Abwägung der Stellungnahmen aus der Frühzeitigen Beteiligung

A STELLUNGNAHMEN DER BEHÖRDEN UND TRÄGER ÖFFENTLICHER BELANGE

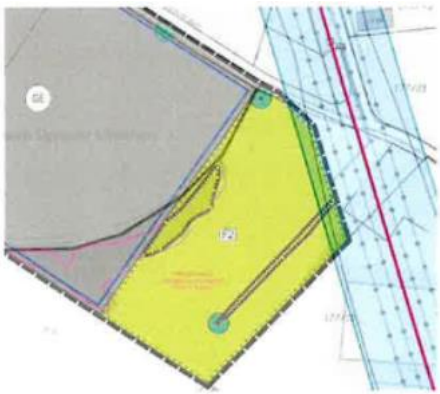
Nr.	Stellungnahmen von	Beschlussvorschlag
A.7.2	Es wird lediglich gebeten, die gemäß Tabelle 59 zu Ziffer 6.3.9.3 der Richtlinien zur Anlage von Stadtstraßen notwendigerweise nachzuweisenden und dauerhaft freizuhaltenen Sichtdreiecke (Größe: 3 x 70 m) in den Planunterlagen noch zu ergänzen.	Dies wird berücksichtigt. Die Sichtdreiecke werden entsprechend in der Planzeichnung ergänzt.
A.7.3	Abschließend wird angemerkt, dass die Prüfung der Genehmigungsfähigkeit der konkreten Bauvorhaben aus straßenverkehrsrechtlicher Sicht den jeweiligen nachgelagerten Baugenehmigungsverfahren vorbehalten ist.	Dies wird zur Kenntnis genommen.
A.8 Landratsamt Waldshut – Landwirtschaft (gemeinsames Schreiben vom 22.01.2024)		
A.8.1	Beim westlichen Teil des Flst. Nr. 177 (angrenzend an Umweltmaßnahme F1) besteht die Gefahr einer unwirtschaftlichen Teilung der bestehenden Ackerfläche. Dies sollte bei der Festlegung der Grenze des Plangebietes beachtet und möglichst vermieden werden.	Dies wird zur Kenntnis genommen. Aufgrund der Fortführung des Gewerbegebiets in Grundstückstiefe und Erschließungsfläche ist keine andere Gebietsabgrenzung möglich.
